令和4年 5月 23日 公告

工事名称: 令和4年度 鶴見斎場火葬設備改修工事

設計図書の一部に記載誤りがありました。下記の正誤表をご確認ください。

正誤表

大阪市環境局			
名称	令和4年度 鶴見斎場火葬設備改修工事		
図面名称	火葬炉詳細図		
縮尺	N.T.S	図番	5

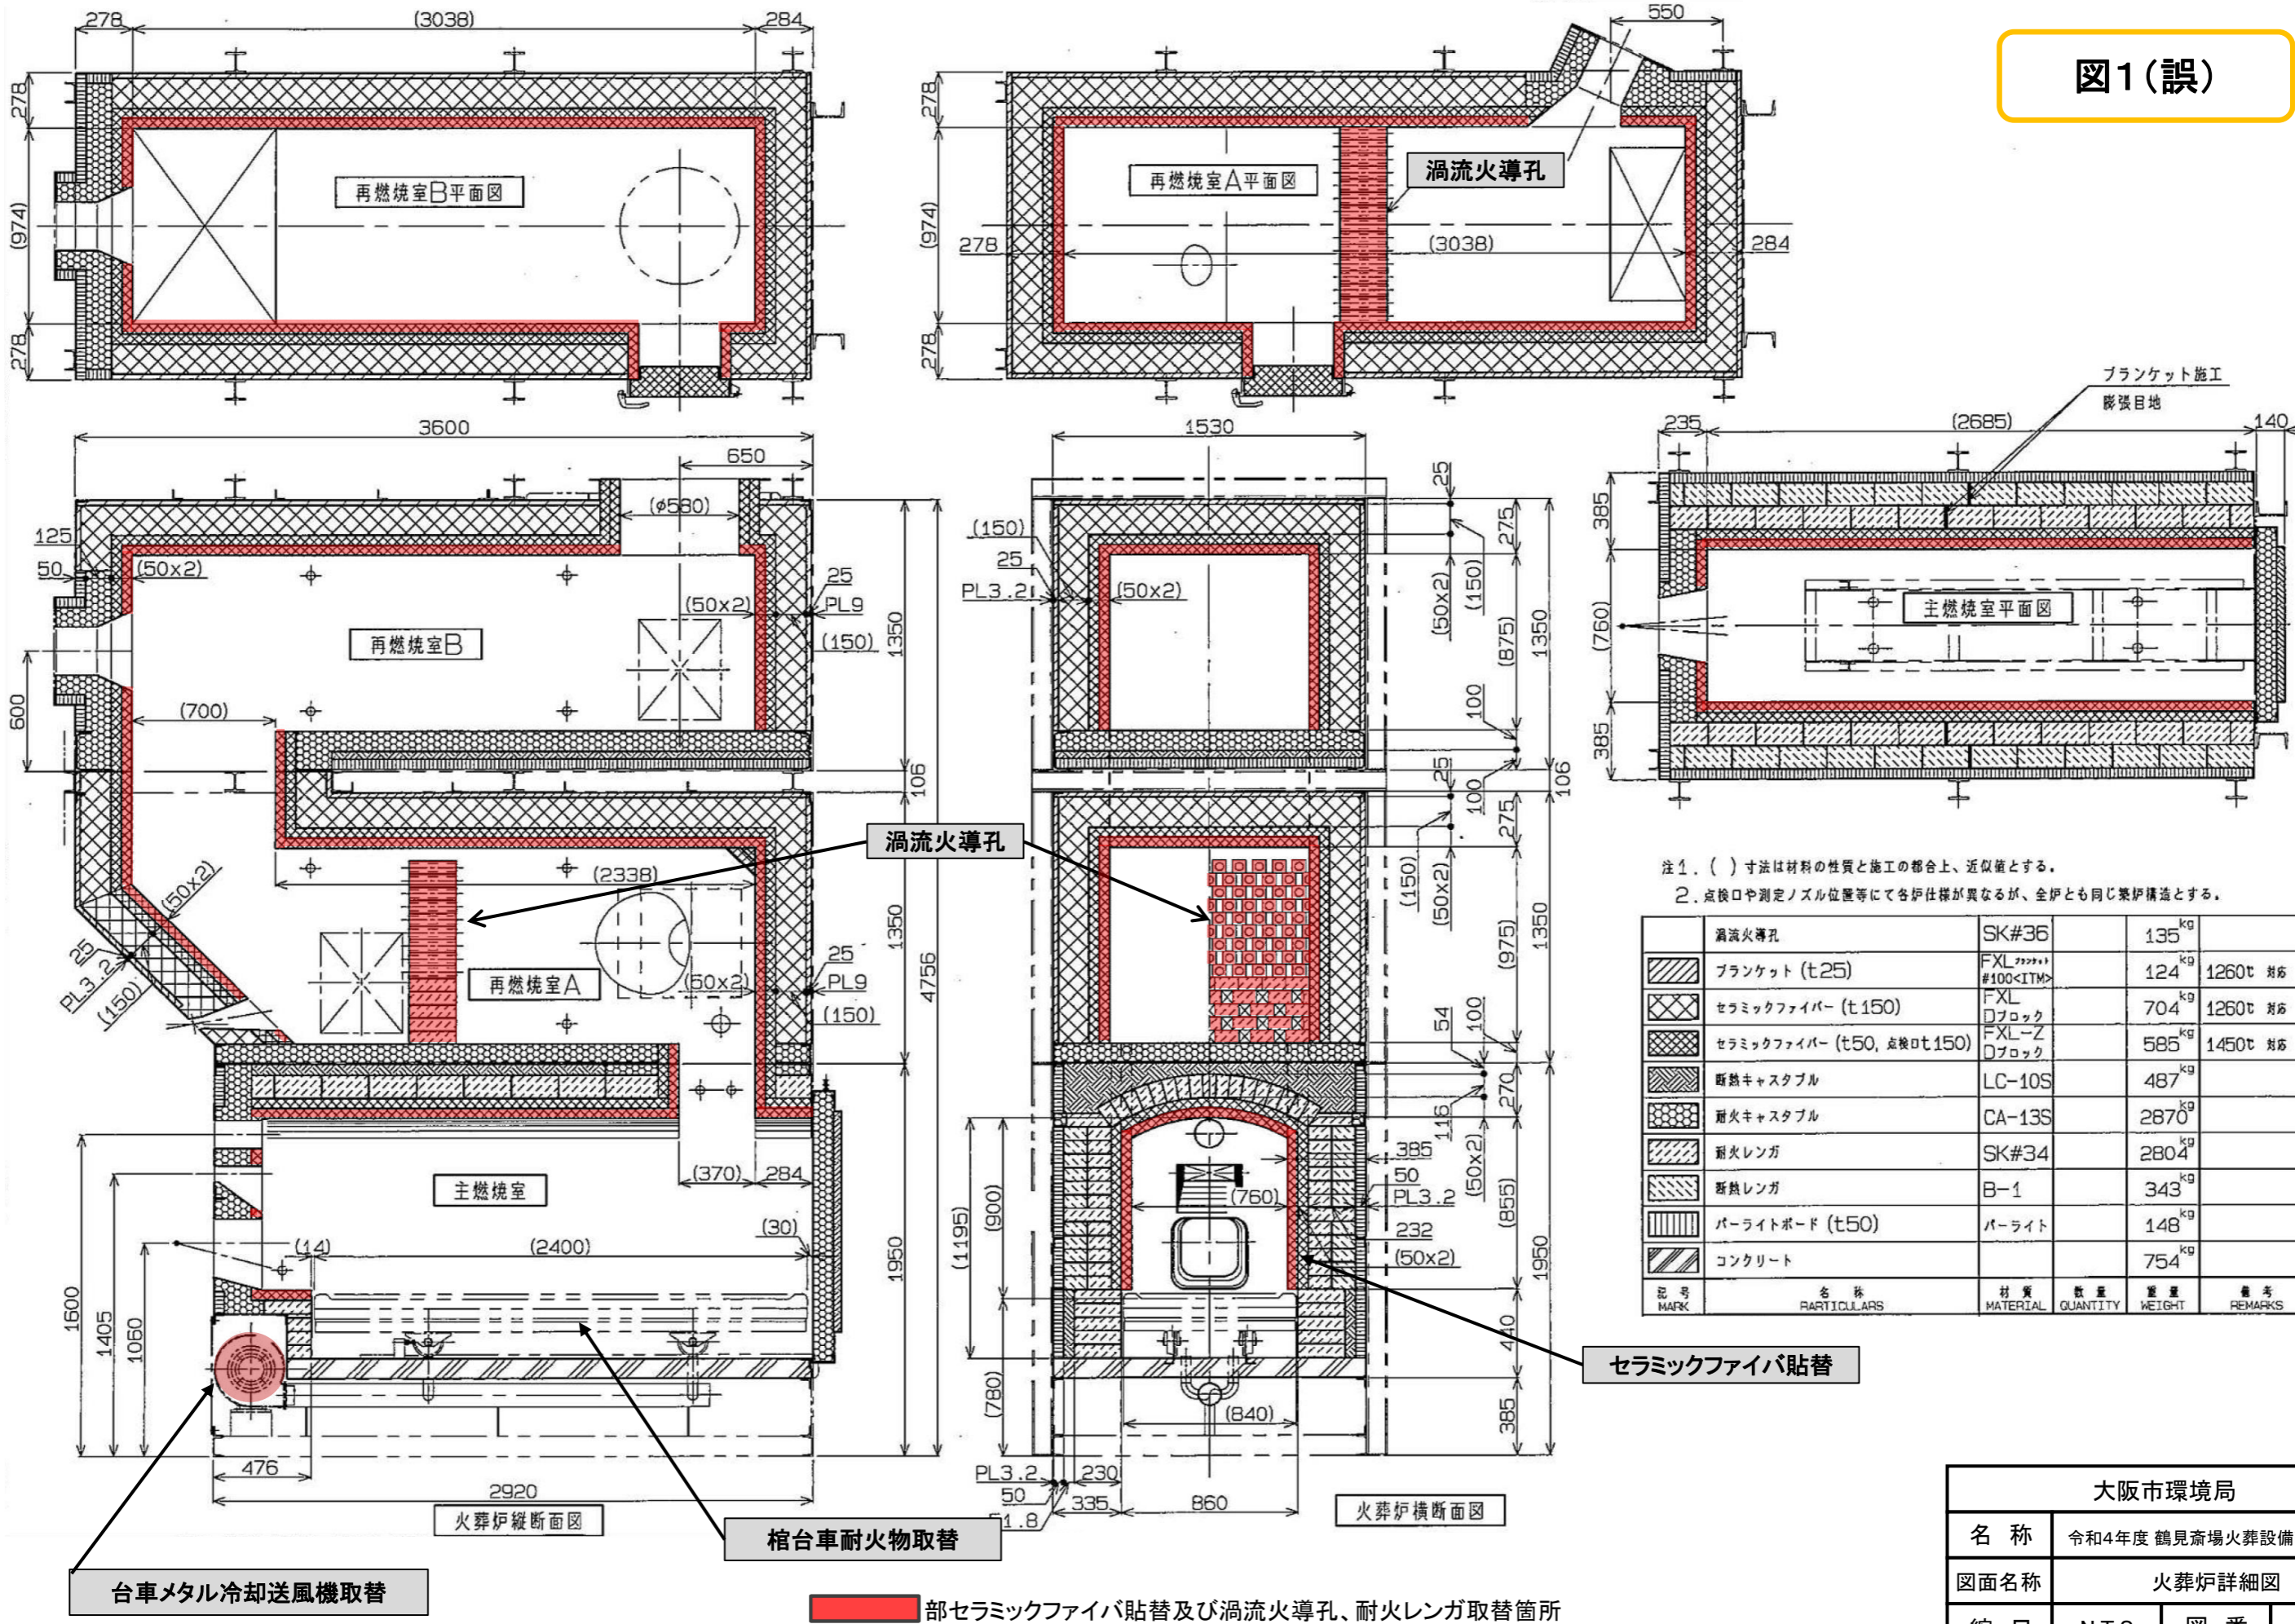
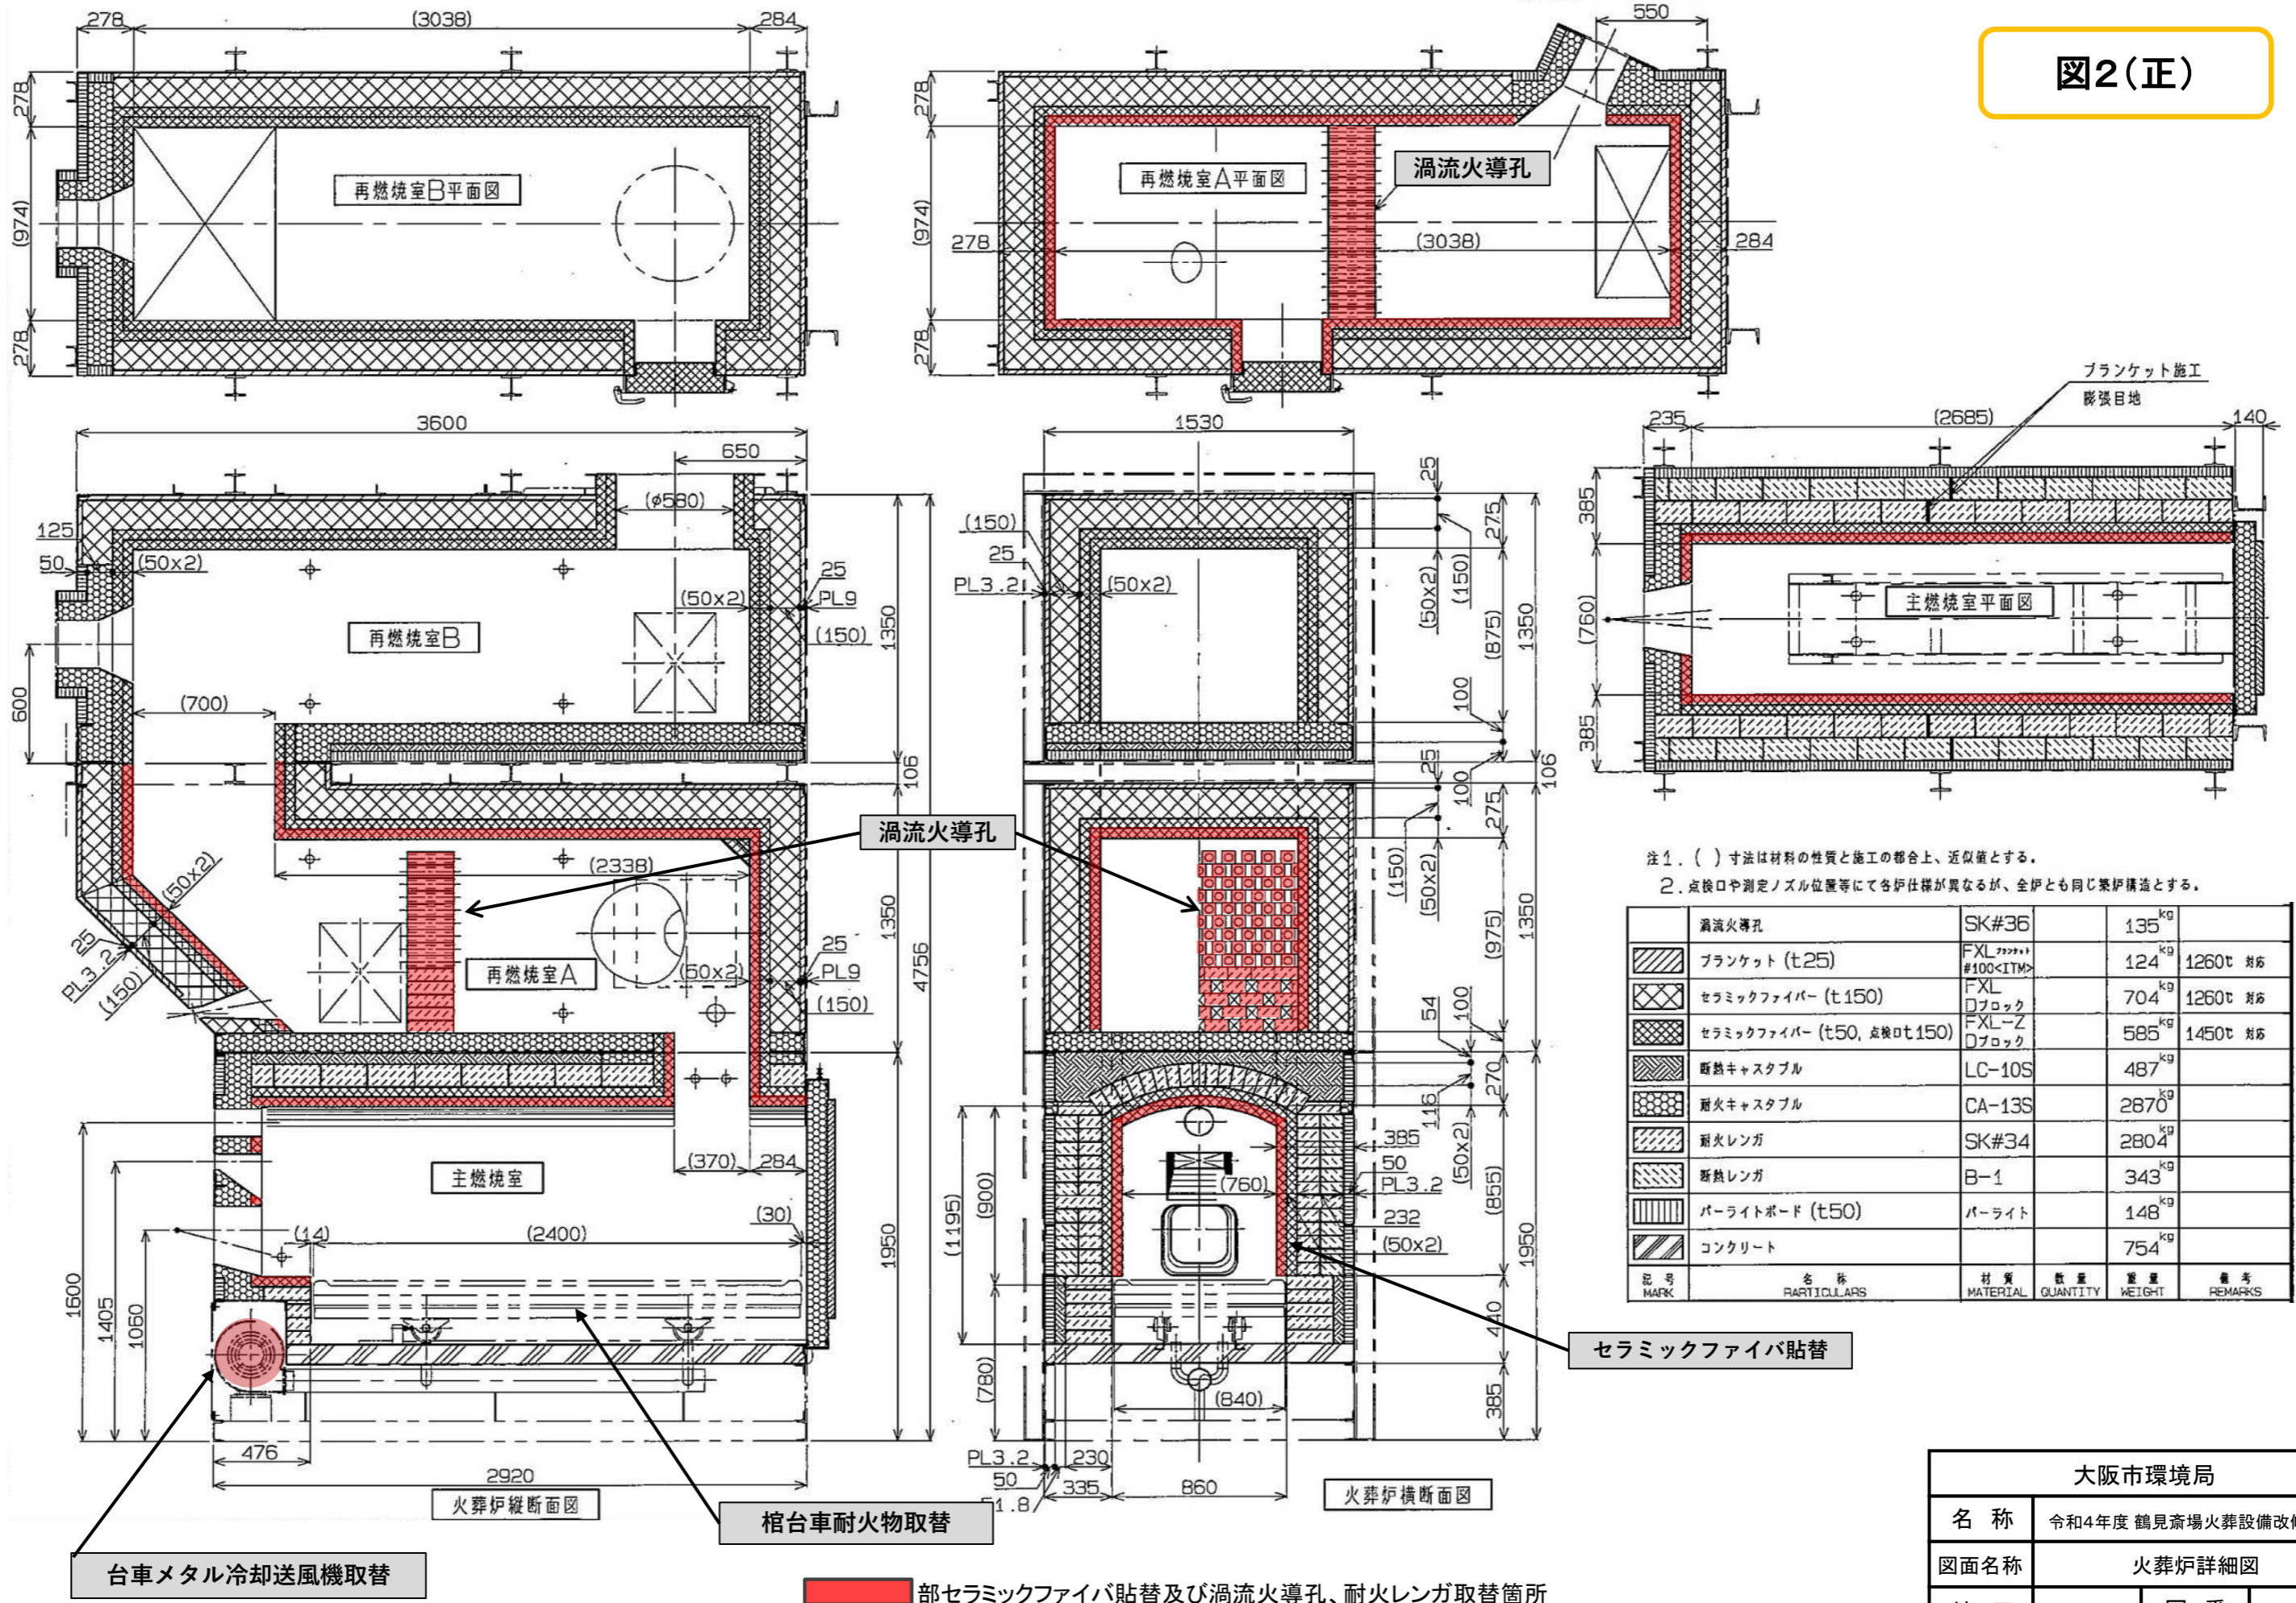
訂正箇所	誤	正
特記仕様書 2 火葬炉整備工事	火葬炉1～8号主燃焼室の内面特殊耐火物(セラミックファイバ)について、添付図4の範囲で	火葬炉1～8号主燃焼室の内面特殊耐火物(セラミックファイバ)について、添付図面5の範囲で
特記仕様書 3 再燃焼炉整備工事	<p>1～8号再燃焼室Aの特殊耐火物表層部の撤去・貼替、渦流火導孔(SK36)及び耐火煉瓦(SK36)の解体・取替を行う。また、1～8号再燃焼室Bの特殊耐火物表層部の撤去・貼替を行う。施工範囲は、添付図4を参照のこと。耐火物解体後に、監督員立会のもと、炉体金物の状態確認を行う。</p> <p>(1)再燃焼室A特殊耐火物補修</p> <ul style="list-style-type: none">・セラミックファイバ:厚さ 50mm, 耐熱温度 1,450℃以上(2)再燃焼室A渦流火導孔補修・渦流火導孔:SK36 65x65x230 φ40 スキ・耐火煉瓦 :SK36 並、SK36 65x30x230 <p>(3)再燃焼室A覗き窓ガラス取替</p> <p>-50P-A型</p> <p>(4)再燃焼室B特殊耐火物補修</p> <p>-セラミックファイバ:厚さ 50mm, 耐熱温度 1,450℃以上</p>	<p>1～8号再燃焼室Aの特殊耐火物表層部の撤去・貼替、渦流火導孔(SK36)及び耐火煉瓦(SK36)の解体・取替を行う。施工範囲は、添付図面5を参照のこと。耐火物解体後に、監督員立会のもと、炉体金物の状態確認を行う。</p> <p>(1)再燃焼室A特殊耐火物補修</p> <ul style="list-style-type: none">・セラミックファイバ:厚さ 50mm, 耐熱温度 1,450℃以上(2)再燃焼室A渦流火導孔補修・渦流火導孔:SK36 65x65x230 φ40 スキ・耐火煉瓦 :SK36 並、SK36 65x30x230
図番5 図面名称:火葬炉詳細図	【図1(誤)参照】	【図2(正)参照】

部セラミックファイバ貼替及び渦流火導孔、耐火レンガ取替箇所
